## Ⅱ 設計、設備について措置を講ずべき 事項

### 8. 放射性固体廃棄物の処理・保管・管理

番号	日付	コメント内容	回答日	該当ページ	回答概要	コメント処理	備考
1	2023/9/22	統合エリアについて ・地図を提示した上で、管理方法について説明 ・具体的なメリットの提示 ※統合に関して、懸念事項はないか？	2023/10/25	P8,9,10	・統合により、コンテナ点検に伴うコンテナ移動の作業効率化期待される ・統合前後をマップで示した。	回答済	
2	2023/9/22	受け入れ上限値の記載の適正化について、再度言葉の意味合いを説明	2023/10/25	P11	・『受入目安表面線量率』とは、一時保管エリアで一時保管する瓦礫類の表面線量率(γ線)の目安線量率と記載。	回答済	
3	2023/9/22	前回申請からの変更点、上位線量区分に移す必要性が無くなった理由を説明 ※具体的に何が変動したか(件名など)	2023/10/25	P3	前回は、30mSv/hの2024年度末で、約500m <sup>3</sup> 超過があり、超過分は高線量区分に移動させるとしていたが、2022年度の発生実績が予測よりも減少した等により、それを考慮せず満足する見込み	回答済	
4	2023/9/22	10-C棟の時期を変更した理由を説明	2023/10/25	P17	・耐震の考え方の変更に伴う、敷地境界線量及び運用方法の調整に時間を要したため、当初予定運用開始時期を変更とした。	回答済	
6	2023/9/22	まとめ資料に適切な保管管理の実施内容の説明	2023/10/25	まとめ資料 III-2	・変更前同様に放射性廃棄物に関する保安管理は適切に実施する旨を記載。	回答済	
7	2023/9/22	措置を講ずべき事項のII-11、IIIについて該当有とした上で、理由を記載	2023/10/25	【参考3】措置を講ずべき事項の該当項目の整理	II-11 隣接する一時保管エリアの統合及びバックグラウンド線量率同等以下の伐採木一時保管エリアの保管物の変更による、敷地境界における実効線量の影響有無を確認する必要があるため III 隣接する一時保管エリアの統合及びバックグラウンド線量率同等以下の伐採木一時保管エリアの保管物の変更により、保安管理業務への影響有無を確認する必要があるため	回答済

図1. 瓦礫類の線量区分毎の想定保管量と保管容量の比較

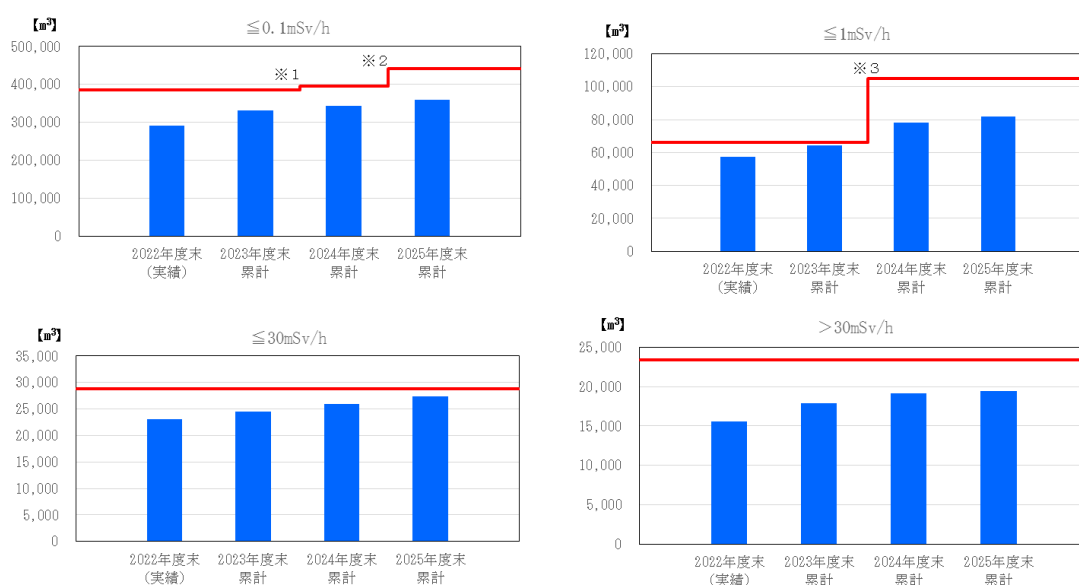
14	2023/10/25	講ずべき措置 II 8 II-6 瓦礫類と使用済保護衣を伐採木エリアに保管する場合に、それぞれに応じた保管をすること及びできる理由を記載すること。	2023/12/26	II-2,4,6	・「保管時は、実施計画III第1編第39条、実施計画III第3編2.1.1に従う」旨を記載。(II-2,4) ・「BG程度のエリアは、BG程度以下の場所で瓦礫類を測定の上、保管し、運用保管後も変動がないことを随時確認する」旨を記載。(II-6)	回答済	
15	2023/10/25	講ずべき措置 II 11 II-7 エリア統合に伴う線量評価が影響しない理由を記載すること。	2023/12/26	II-7	・『敷地境界線量評価への影響について』と項目を追記し、線量評価の線源は統合せずに独立している旨を記載した。	回答済	
16	2023/10/25	講ずべき措置 II 8 瓦礫等と放射性固体廃棄物の保管容量の記載体裁修正すること。	2023/12/26	II 8全般	瓦礫等と放射性固体廃棄物の項目を分けて記載。	回答済	
17	2023/12/26	講ずべき措置 II 8 II-2 『2.8.1.2 措置を講ずべき事項への適合性』にてARAの考えに基づいた線量低減対策を記載すること。	2024/1/17	II-2	『基本的に受入目安表面線量率が比較的高いエリアは敷地境界から離れたところに設定しており、それを考慮した上で敷地周辺における線量評価を実施し、敷地周辺の線量を達成できる限り低減した状態を維持していることを確認している』と記載。		
18	2023/12/26	講ずべき措置 II 8 II-3 2023年度の≦1mSv/hの保管量が保管容量を超える場合の措置や超えないようにするための対策を明記すること。	2024/1/17	II-2	現在実施中の対策として、『≦1mSv/hの一時保管エリアに一時保管されている≦0.1mSv/hの瓦礫類を≦0.1mSv/hの一時保管エリアへ移動する作業を実施している』旨を記載。加えて、それでも、超過した場合の対策として、『超過分を上位の線量区分の一時保管エリアに一時保管する』旨を記載。

**なお、2023年度の $\leq 1\text{mSv/h}$ の瓦礫類に関する保管容量が約66,400m<sup>3</sup>であるのに対して、想定保管量は約64,500m<sup>3</sup>である。保管量が保管容量を超過することを回避するため、現在 $\leq 1\text{mSv/h}$ の一時保管エリアに一時保管されている $\leq 0.1\text{mSv/h}$ の瓦礫類を $\leq 0.1\text{mSv/h}$ の一時保管エリアへ移動する作業を実施している。また、それでも保管容量を超過する場合は、超過分を上位の線量区分の一時保管エリアに一時保管する。**

図4. 放射性固体廃棄物の想定発生量と保管容量の比較

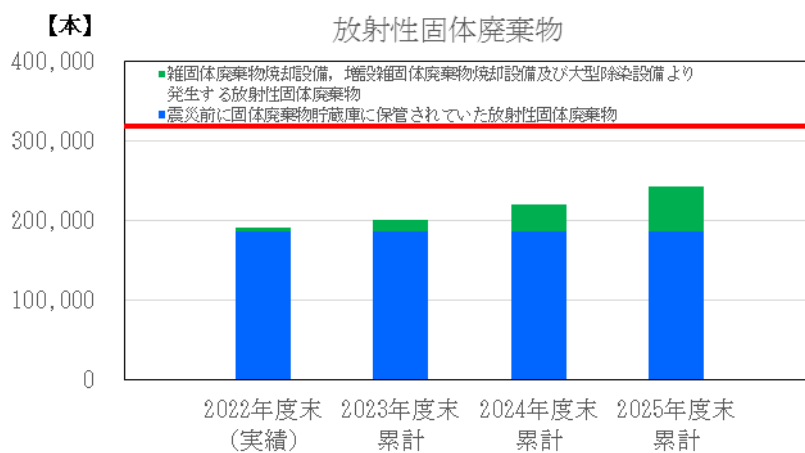
8	2023/9/22	保護衣、伐採木の計画に焼却炉の状況がどのように反映されているか説明	2023/10/25	P4	・現在の既設焼却炉及び増設焼却炉の運転状況を反映した旨を記載。	回答済	
9	2023/10/25	講ずべき措置 II 8 II-2 「遮へい等の適切な管理を行うことにより、敷地周辺の線量を達成できる限り低減すること」を達成できていることを当該箇所に追記すること。	2023/12/26	II-2	・「本変更申請では各エリアに保管する瓦礫等の表面線量率に変更はなく、敷地周辺の線量を達成できる限り低減した状態を維持している」旨を追記。	回答済	
10	2023/10/25	講ずべき措置 II 8 II-3 『～実績が予測よりも減少した等』⇒『～実績が予測よりも減少したことにより』に修正	2023/12/26	II-3	『～実績が予測よりも減少したことにより』に修正	回答済	
11	2023/10/25	講ずべき措置 II 8 図1 >30mSv/hの想定保管量が増加した主な理由を追記すること。	2023/12/26	II-3	・「なお、2024年度末時点における>30mSv/hの瓦礫類が、約3,600m <sup>3</sup> 増加している。>30mSv/hの瓦礫類は主に、1～3号機の原子炉建屋におけるプール燃料の取り出し関連工事や原子炉格納容器の調査関連工事に伴い発生するものである。」と追記。	回答済	
12	2023/10/25	講ずべき措置 II 8 II-3 保管管理計画で算出された想定保管量(伐採木・使用済保護衣等)の根拠を記載すること。	2023/12/26	II-4	・増設雑固体廃棄物焼却設備は、2023年4～6月にかけて設備停止。焼却設備稼働中は着実に保管量が低減できていることから、2025年度頃に伐採木の屋外一時保管が解消できる」との根拠の旨を記載。 ・雑固体廃棄物焼却設備は、2023年4～11月にかけて設備が停止。2023年12月より運転を再開することで、2025年度末には使用済	回答済	
13	2023/10/25	講ずべき措置 II 8 II-5 放射性固体廃棄物の保管容量(『200Lドラム缶65,800本相当/階で想定』)の算出根拠を記載すること。	2023/12/26	II-5	・200Lドラム缶65,800本相当/階は、『金属容器体積をドラム缶体積で除してドラム缶換算数を算定』によるものと記載。	回答済

19	2023/12/26	講ずべき措置 II 8 II-2 使用済保護衣等の『等』に該当するものを明記すること	2024/1/17	II-2	「使用済保護衣等」という用語が最初に登場する2.8.1.2の条文中に『(「使用済保護衣等」とは、「使用済保護衣及び使用済保護具」をいう。以下同様。)]と記載。		
20	2023/12/26	講ずべき措置 II 8 II-5 今後発生する放射性固体廃棄物が、確実に保管できることを示すこと。	2024/1/17	II-5,6	『算出は各々の設備の運用実績に基づいて実施している。但し、最も処理容量の大きい増設雑固体廃棄物焼却設備については運用している期間が短いため、2023年度は実績に基づき設定しているが、2025年度には定格運転に達し、実績より多くの焼却灰が発生するものとして算出している。』と記載。		
21	2023/12/26	講ずべき措置 II 8 II-9 伐採木エリアに瓦礫類や使用済保護衣等が保管する際は、明確に分別して保管する旨。またそれぞれに沿った保管の仕方を明記すること。	2024/1/17	II-5	『一時保管エリア(G、H、M)の運用方法に関して』を追記し、『主に伐採木を保管するが、瓦礫類及び使用済保護衣等を保管する場合は、一時保管エリア内でそれぞれの分類毎に分別して一時保管する』旨と、巡視等の実施事項を追記。特に、枝葉根に対する温度管理と、容器を配置する際の整地についても追記。		
22	2023/12/26	講ずべき措置 III 1 III-2 条文中『実施計画III第1編第39条、実施計画III第3編2.1.1に従う。』旨を記載すること。	2024/1/17	III-2	『実施計画III第1編第39条、実施計画III第3編2.1.1で定めている保安管理業務を適切に実施していく』旨を記載。		
23	2023/12/26	講ずべき措置 III 1 III-2 『～空間線量率および空気中放射性物質濃度の測定等』⇒『～空間線量率および空気中放射性物質濃度の測定』に修正すること	2024/1/17	III-2	コメントを反映し『等』を削除。

放射性固体廃棄物の想定保管量は、震災前から保管されていた放射性廃棄物に震災後に発生した雑固体廃棄物焼却設備、増設雑固体廃棄物焼却設備から発生する焼却灰及び、大型除染設備より発生するプラスト材を加算して算出している。~~焼却灰及びプラスト材は発生実績に基づき評価している。算出は各々の設備の運用実績に基づいて実施している。~~但し、最も処理容量の大きい増設雑固体廃棄物焼却設備については運用してからの期間が短

※：固体廃棄物貯蔵庫第9棟の保管容量は金属容器での収納を前提に、200ℓドラム缶65,800本相当/階で想定（金属容器体積をドラム缶体積で除してドラム缶換算数を算定）
